ETUDES PAYSAGERES, PATRIMONIALES ET ARCHITECTURALES PHASE 1 Atelier d'approfondissement Massif de la Gardiole

LUNDI 16 MARS 2026 – SETE AGGLOPOLE MEDITERRANEE (FRONTIGNAN) – 14H - 16H

COMPTE RENDU DES ÉCHANGES

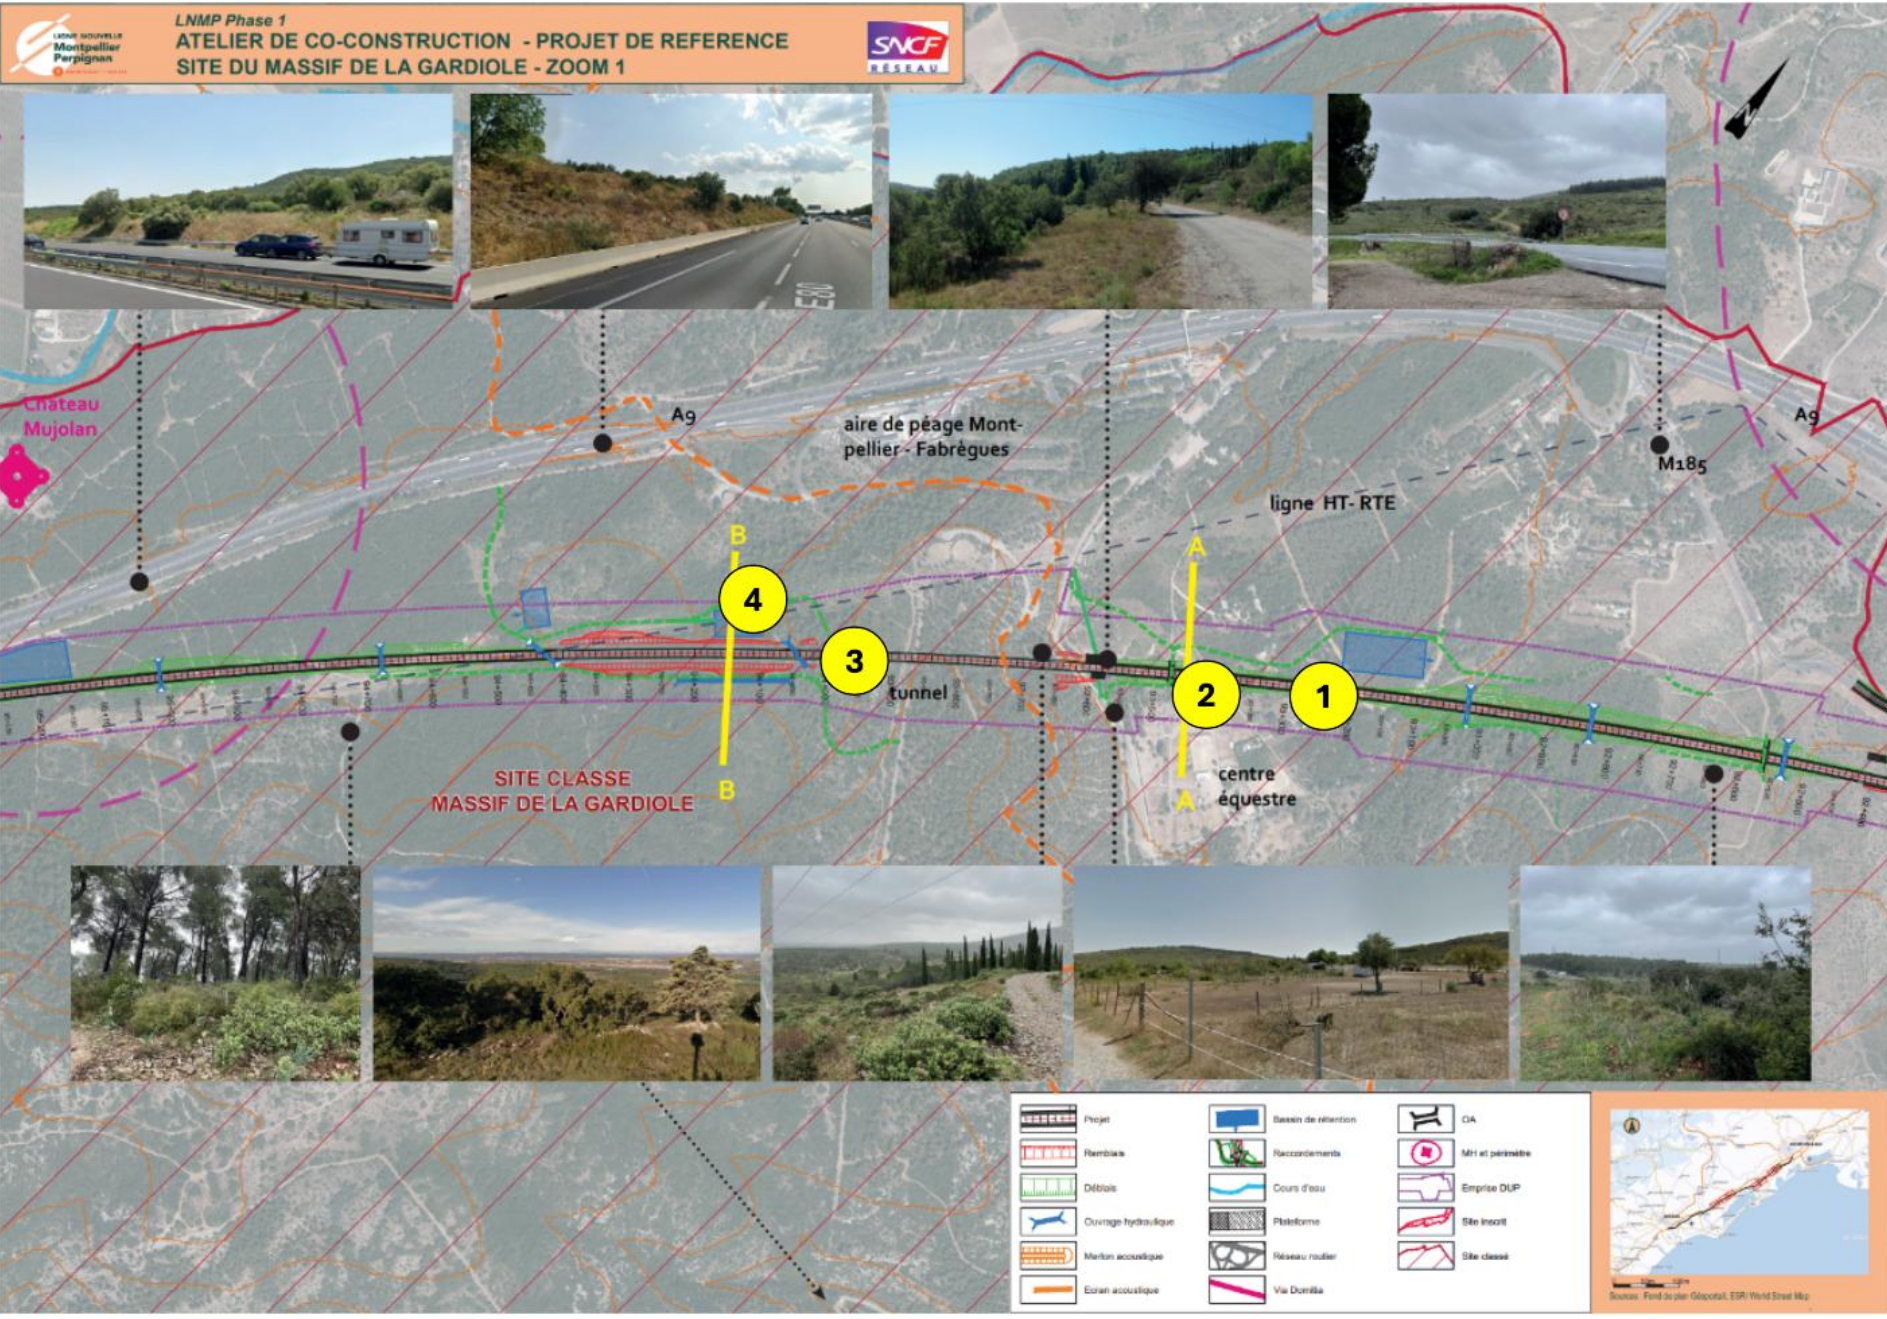
- (1) Échange sur le besoin d'un **stationnement en contrebas** de l'Abbaye Saint-Félix pour améliorer la mise en valeur de l'abbaye et éviter le stationnement au plus près du monument historique. L'idée est évoquée d'utiliser le projet ou ses emprises comme **opportunité** pour améliorer les cheminements piétons et l'accès au site.

- (2) Un participant insiste sur la **covisibilité avec l'abbaye**. Il rappelle que depuis le belvédère de l'abbaye, la vue est large et que la ligne sera bien perceptible, au moins sur certaines séquences. Il est proposé de ne pas raisonner uniquement en termes d'atténuation, mais aussi de travail paysager de valorisation du tracé dans le territoire. A noter que l'Agglomération a un projet de valorisation de l'Abbaye. Les participants demandent que la covisibilité figure de façon explicite sur la carte.

- (3) Les participants se questionnent sur les **espaces interstitiels entre la ligne et l'A9**. Vinci prendra en charge ses parcelles, SNCF Réseau les siennes. Des discussions sont en cours. L'objectif est de ne pas laisser ces espaces à l'abandon.

- (4) **Rétablissement du ruisseau de Barbière** qui fera l'objet d'un rabattement : Les bureaux d'études confirment que le ruisseau sera busé, sous la voie ferrée. La proposition paysagère cherche à conserver autant que possible le lit naturel et réduire l'impact du rétablissement sur le relief. SNCF Réseau s'occupera de l'entretien, car il s'agit d'un enjeu de sécurité ferroviaire.

- (5) Les participants mentionnent une œuvre de Jean Denant, l'œuvre de la Gardiole, qui devient une station à visiter, et qui est également à prendre en compte.

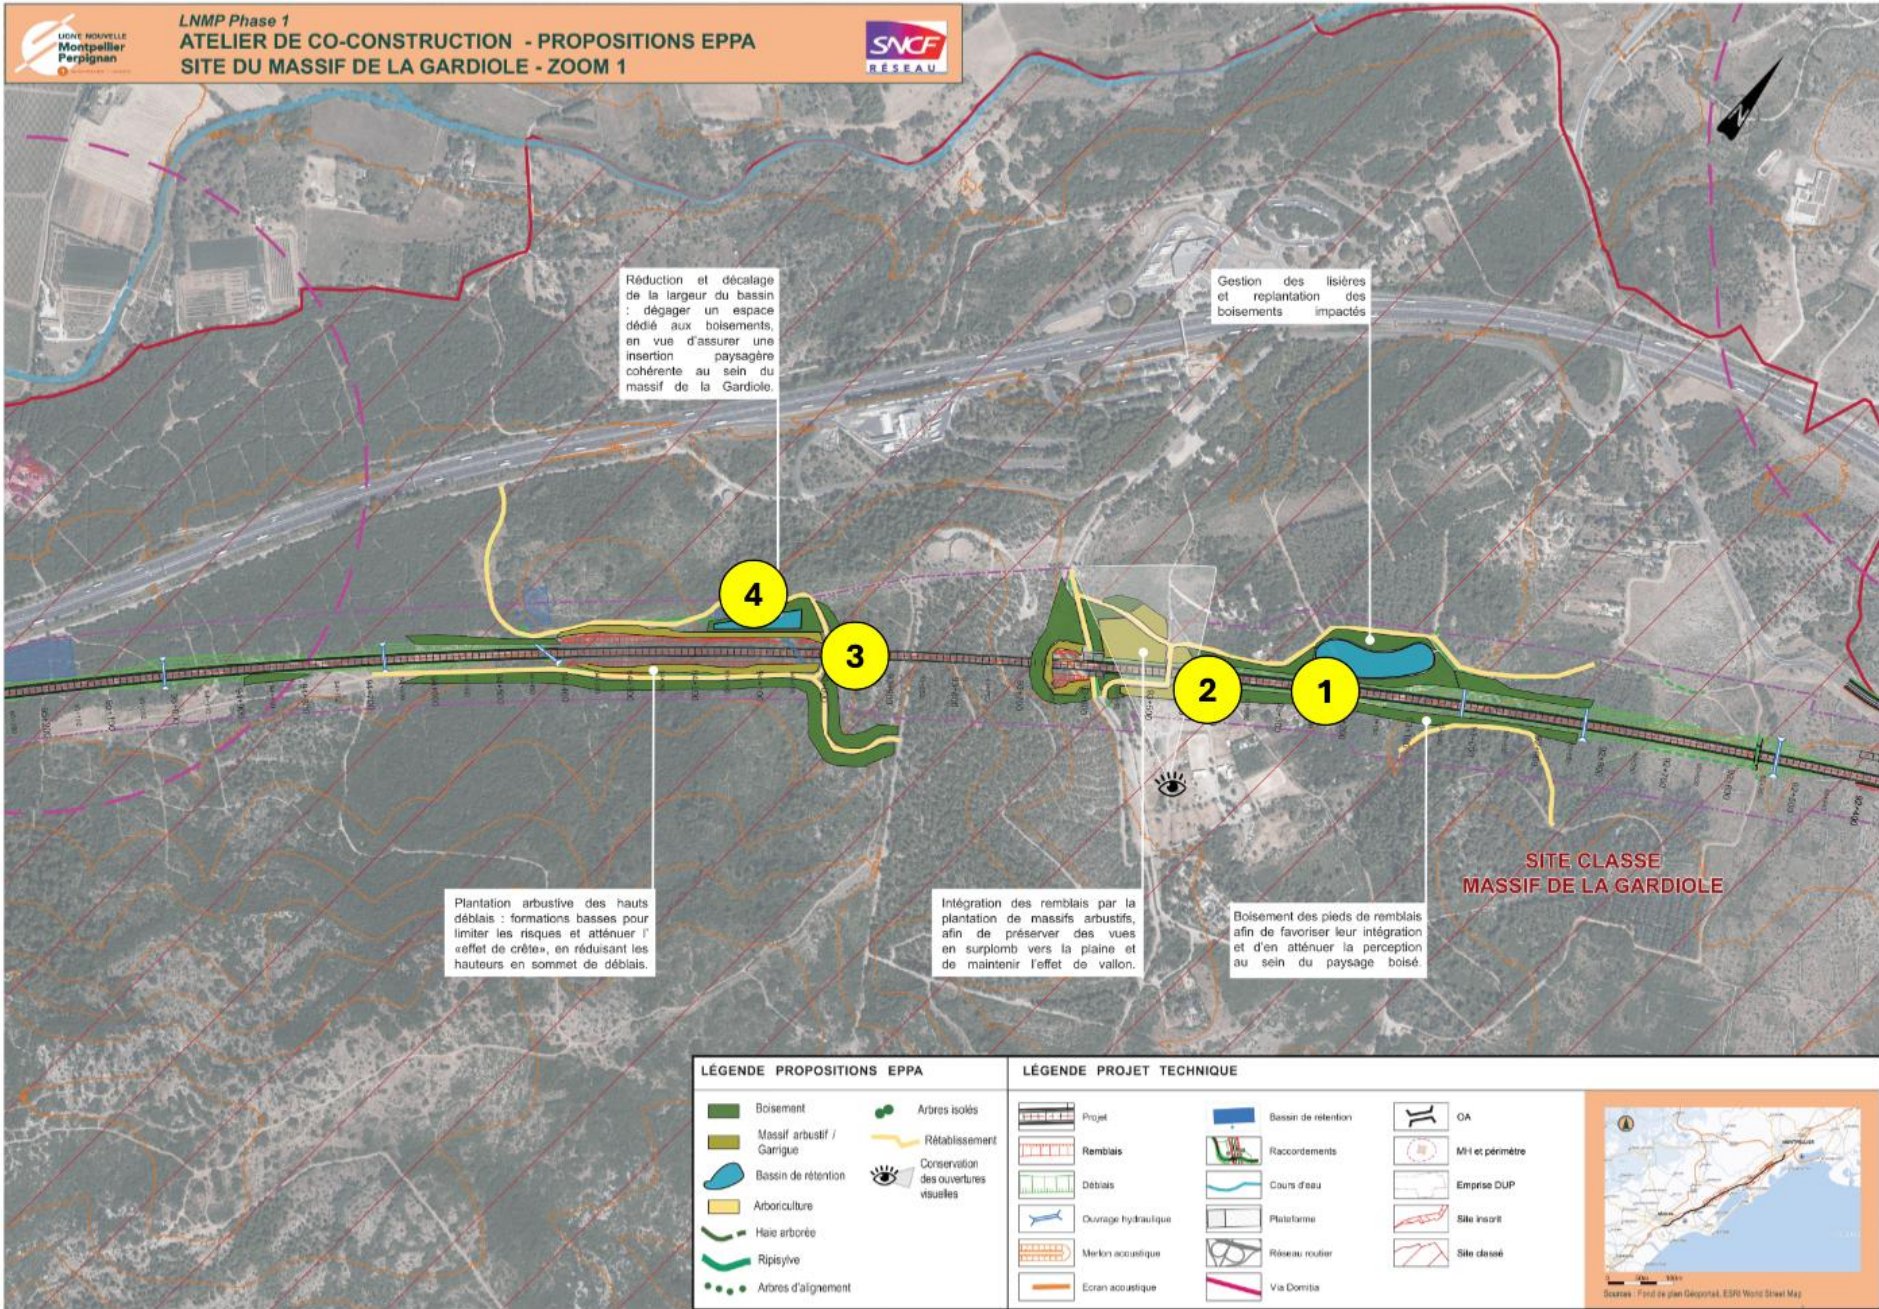
- (1) **Sur les bassins de rétention**, les participants interrogent leur fonction et leur aspect. Réponse : ils servent à collecter et gérer les eaux de ruissellement de la plateforme ferroviaire. Ce ne sont pas nécessairement des bassins en eau permanente. L'emprise présentée sur les plans englobe le bassin ainsi que les travaux de terrassement associés (remblais et déblais). Un travail ultérieur pourra chercher à réduire leur surface apparente, les répartir autrement (plus de bassins de plus petites tailles), mieux les inscrire dans la topographie.
- (2) Une vigilance devra être accordée vis-à-vis du **centre équestre**.

- (3) **Sur la sortie de tunnel (à l'ouest)**, les participants signalent qu'une "cicatrice" paysagère trop visible serait problématique si elle apparaît dans des vues lointaines. Il est rappelé que la gestion du risque incendie limite fortement la possibilité de planter à proximité immédiate de la ligne ; les contraintes ferroviaires interdisent un recouvrement végétal continu de l'infrastructure.

- (4) Par ailleurs, une question est posée sur le bruit en sortie de tunnel. Il est répondu qu'en déblai, le bruit est naturellement un peu contenu. Des **écrans acoustiques bas** peuvent être prévus dans certains secteurs selon les résultats des études réglementaires ; leur hauteur reste limitée et dépend de modélisations acoustiques précises.

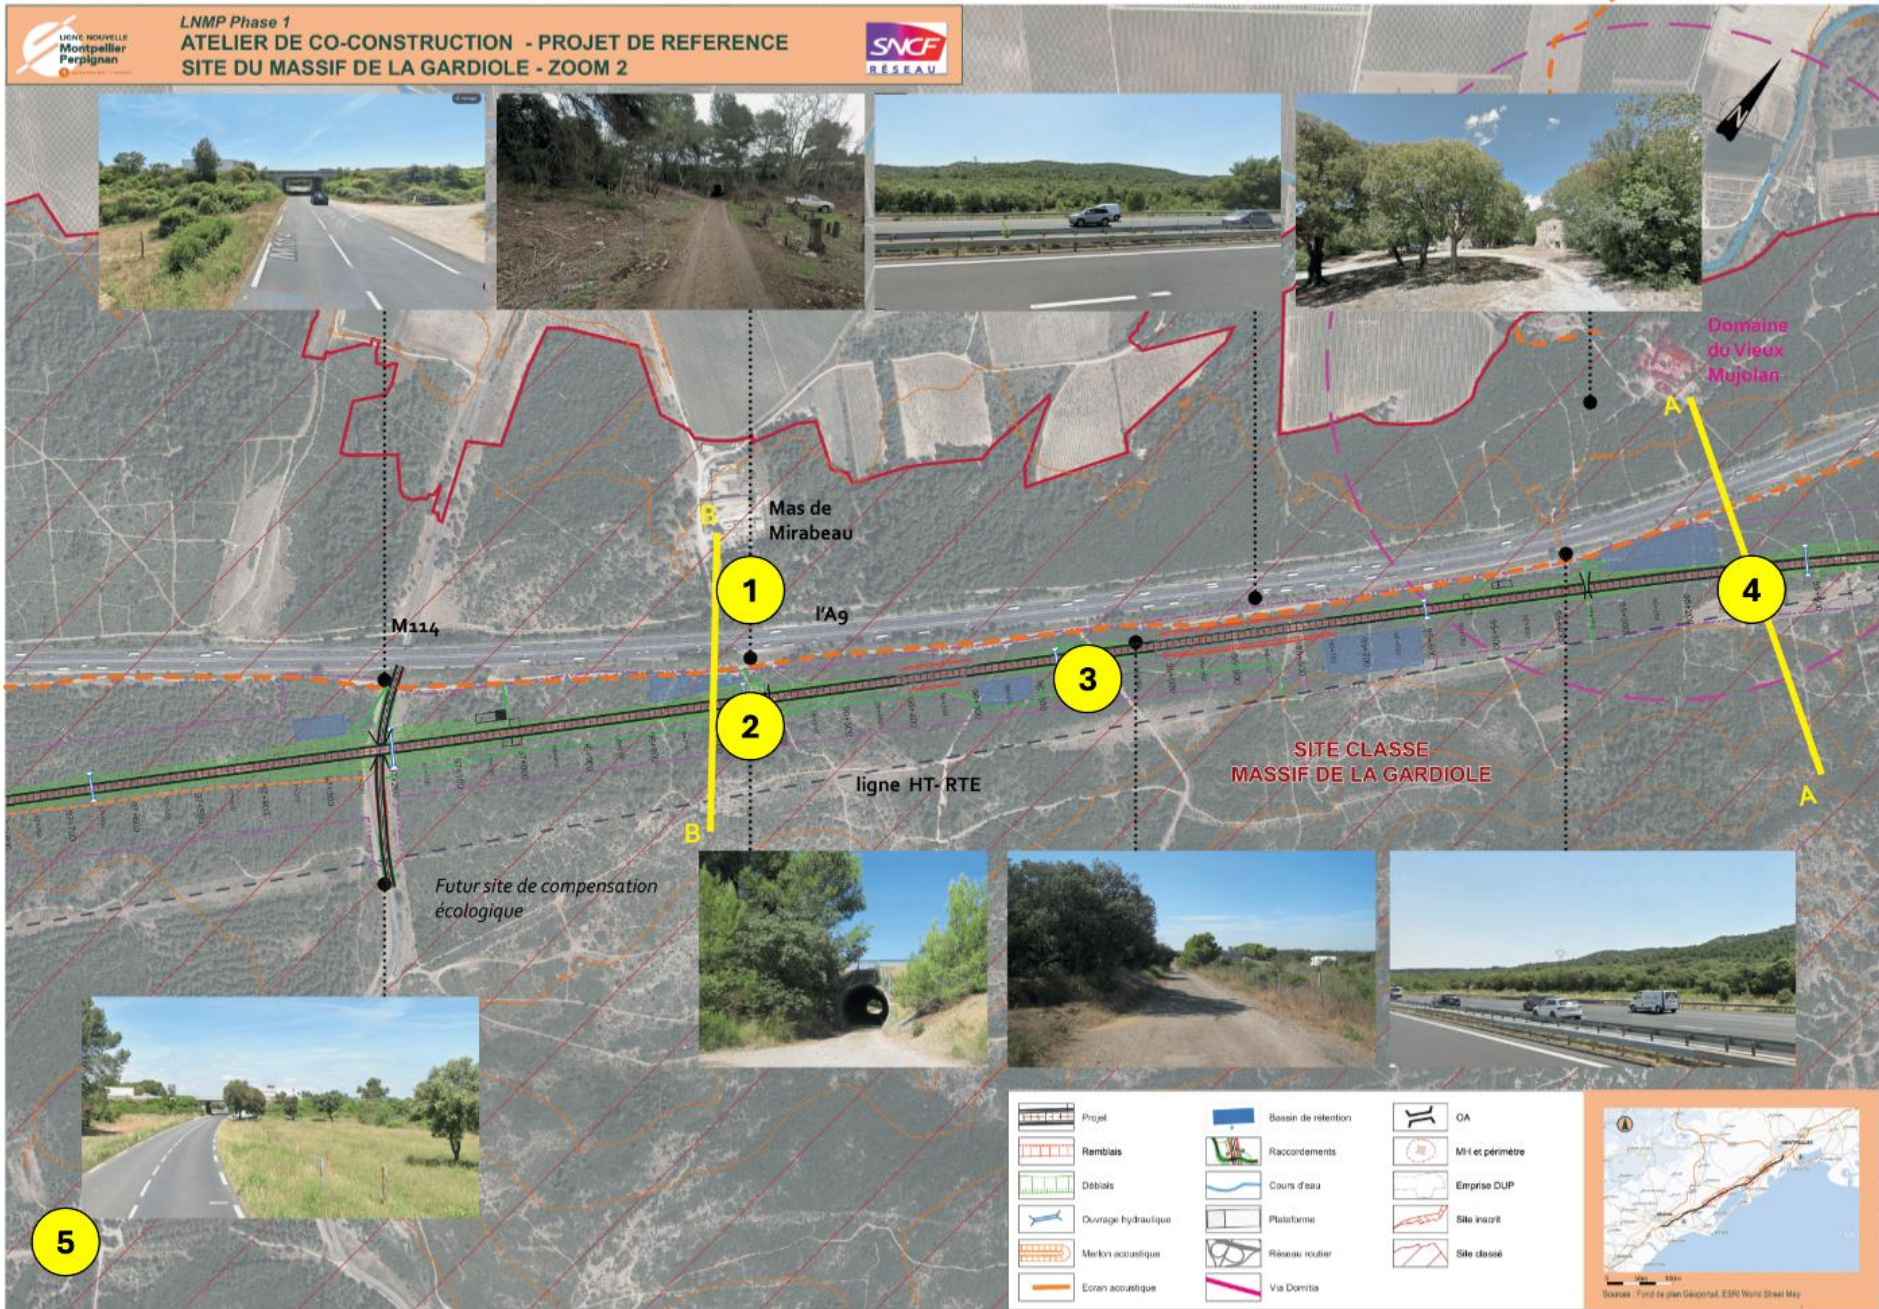
- (1) Les participants s'interrogent sur la proximité avec le **mas de Mirabeau et les élevages**, le bruit pouvant être problématique pour les animaux. Il est proposé une protection acoustique, avec la réserve que celle-ci ne protégera pas contre le bruit de l'autoroute.

- (2) **Accès et entretien** : Les participants posent la question sur la nécessité d'une voie parallèle à la ligne pour la maintenance. Réponse : ce n'est pas un besoin systématique ; l'objectif est de composer au maximum avec les accès existants, pistes DFCI et franchissements déjà présents.

- (3) Les participants posent la question des **plantations dans ce secteur**. Les propositions des bureaux d'études visent à renforcer la trame végétale existante, poursuivre les punctuations arborées là où cela est possible, éviter les alignements trop artificiels. Réserves exprimées par plusieurs participants :

- (4) Les participants se posent la question de la co-visibilité avec le Vieux Mujolan. A priori, celui-ci est bien cerné de végétation et la voie passe en léger déblais à cet endroit. La co-visibilité sera alors réduite, voire inexistante.

- (5) Les participants demandent à vérifier s'il y a une **co-visibilité depuis la bergerie de Saumade**, à Fabrègues.
